Whirlpool

AKZ9 6230 WH

859991535770

WHR07235

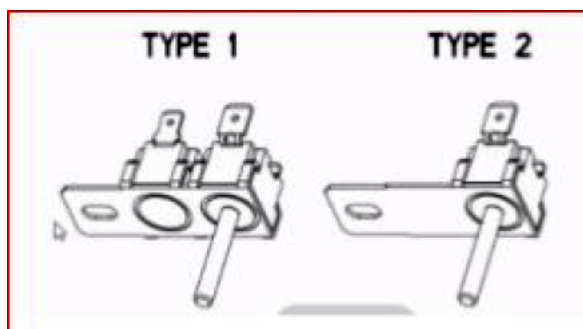
n1521d00: Procedura per sostituire il TOD di cavità con quello corretto - APPLICABILE SOLO AI FORNI PIROLITICI

Il forno in utenza può avere differenti TOD (TYPE1 & TYPE2) vedi foto allegate

Scopo della Notizia è quello di fornire la procedura per riparare il prodotto che richieda la sostituzione del TOD di cavità, in quanto i forni possono essere dotati di 2 differenti TOD.

Step1 - Ordinare sia il TOD TYPE 1 (482000020559) sia il TYPE 2 (481010552514)

Step2 - Sostituire il TOD usando lo stesso tipo che si trova nel prodotto. Non effettuare nessuna modifica sul cablaggio

Nota: Il vecchio TB 481271540431 non è più applicabile
